REPÚBLICA DE COLOMBIA
SUPERINTENDENCIA DE INDUSTRIA Y COMERCIO
Oficio N° 17407 de 20 de octubre de 2023

Ref. Expediente N° NC2022/0007623

TÍTULO DE LA SOLICITUD: “LADRILLO CARAVISTA”

Como resultado del examen de patentabilidad realizado a la solicitud indicada en la referencia, atendiendo a lo consagrado en el artículo 45 de la Decisión 486 de 2000, se le comunica que esta Dirección ha encontrado que la materia objeto de solicitud no cumple con algunos requisitos establecidos en la Decisión, con fundamento en los siguientes aspectos:

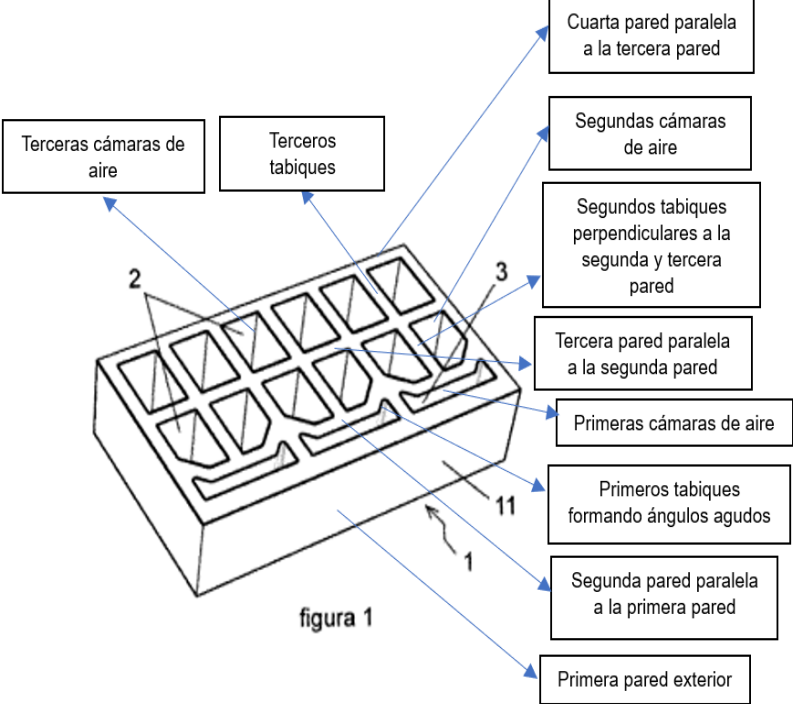
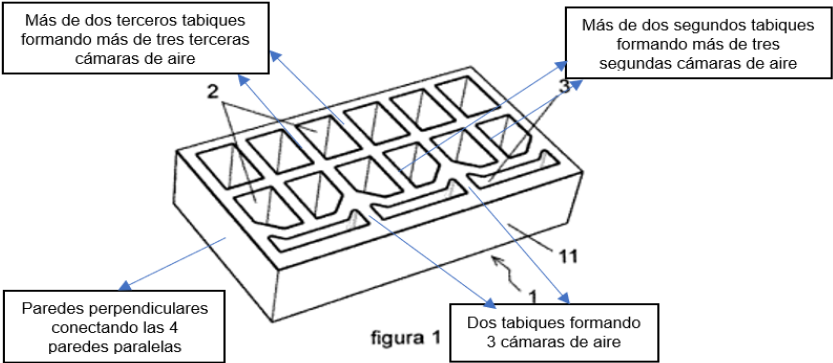
del 31 de mayo de 2022) refiere a: “Un ladrillo (10) caravista (...)”. A continuación, se presenta la tabla comparativa entre el objeto reivindicado y los documentos encontrados en el estado de la técnica:

Características esenciales	D1
Un ladrillo (10) caravista, que comprende:	Ladrillo de cara vista caracterizado por tener. (Reiv. 1).
Una primera pared (1) exterior.	Ver fig. 1. Las características que se refieren a la forma de disponer los tabiques para conectar las paredes externas e internas son un aspecto de diseño que no aporta novedad a la invención 
Una segunda pared (2) paralela a la primera pared (1) y conectada a dicha primera pared (1) por medio de unos primeros tabiques (5) que forman ángulos agudos con dicha primera pared (1).	
Segunda pared (2), donde entre los primeros tabiques (5) se forman unas primeras cámaras de aire (A).	
Una tercera pared (3) paralela a la segunda pared (2) y conectada a esta por medio de unos segundos tabiques (6) perpendiculares a dichas segunda pared (2) y tercera pared (3).	
Donde entre los segundos tabiques (6) se forman unas segundas cámaras de aire (B).

Una cuarta pared (4) interna paralela a la tercera pared (3) y conectada a esta por medio de unos terceros tabiques (7) que forman ángulos agudos con dicha tercera pared (3) y cuarta pared (4).	
Donde entre los terceros tabiques (7) se forman unas terceras cámaras de aire (C).	
Donde las primeras cámaras de aire (A), las segundas cámaras de aire (B) y las terceras cámaras de aire (C) corresponden a agujeros pasantes en la dirección del espesor del ladrillo (10).	Ladrillo de cara vista, según reivindicación primera, caracterizado por tener las cámaras de aire ventiladas constituidas por perforaciones amplias verticales que atraviesan de arriba abajo al ladrillo. (Reiv. 3).

De acuerdo con la comparación realizada anteriormente se concluye que la materia de la reivindicación 1 no es nueva.

•Reivindicación 3, 5, 7 y 8: Ver fig. 1.
